**Autres Règlements – Règlement n° 112 (Projecteurs émettant  
un faisceau de croisement asymétrique)**

### **Proposition de rectificatif à la série 01 d'amendements au Règlement n° 112 (Projecteurs émettant un faisceau de croisement asymétrique)**

#### **Communication de l'expert de la France\***

Le texte reproduit ci-après a été établi par l'expert de la France en vue de corriger une incohérence entre le texte et la figure B de l'annexe 3.

Annexe III, figure B, apporter les corrections suivantes (en bleu):

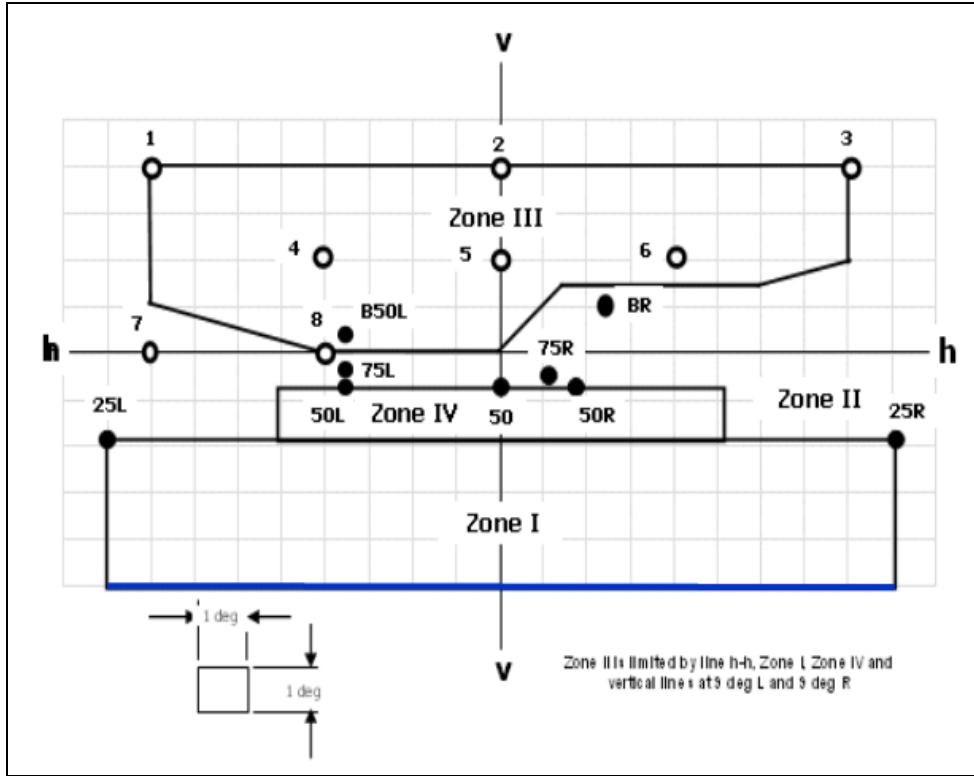
2. La zone I est délimitée verticalement par les points 1,72 D à 4 D et horizontalement par les points 9 L à 9 R. Toutefois, dans la figure B de l'annexe 3, la limite inférieure de la zone I se situe au point 5°D. Il est proposé de corriger cette incohérence, constatée dans le diagramme de la série 01 d'amendements.
